# Landkreis Kronach, Rad-Orte-Katalog

Rad-Ort Nummer 16-005

**Ort** Kronach, südliches ehemaliges Gartenschau Gelände..  
N 501334, O 111858

## Situation

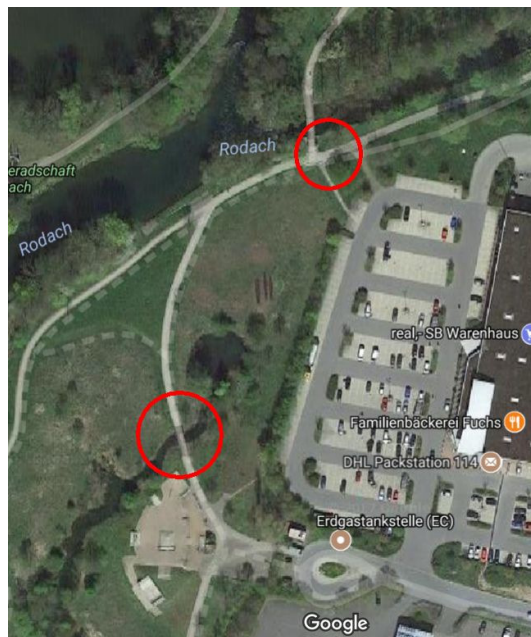
Ein Sperrpfosten zwischen B85-Unterführung und Hubbrücke. Zwei Sperrpfosten auf der Brücke nahe dem Skater-Platz. Ein weiterer Sperrpfosten am südlichen Ausgang bei der B85. Die Sperrpfosten sollen wohl Kfz aussperren, die sich nicht an Verkehrsregeln (Verkehrs-/Verbots-Schilder) halten. An den meisten Stellen können Pkw um die Sperrpfosten herumfahren, oder an einer anderen Stelle ohne Sperrpfosten hereinfahren.

Fussgänger-/Jogger-Gruppen und Radler übersehen leicht die Pfosten, stürzen und verletzen sich: eine unnötige Gefährdung. Die Verengung des Weges auf etwa einen Meter bedeutet zudem eine Behinderung im Widerspruch zur ERA. An umgebogenen Sperrpfosten ist meist erkennbar, dass nicht Pkw die Ursache waren, sondern sich hier wohl Menschen verletzt haben.

Alle Sperrpfosten entfernen.

Falls ordnungswidriger Kfz-Verkehr ein wirkliches Problem sein sollte: Dann hilft sporadische Überprüfung durch Polizei-Streifen, notfalls auch 24h-Kamera-Überwachung.
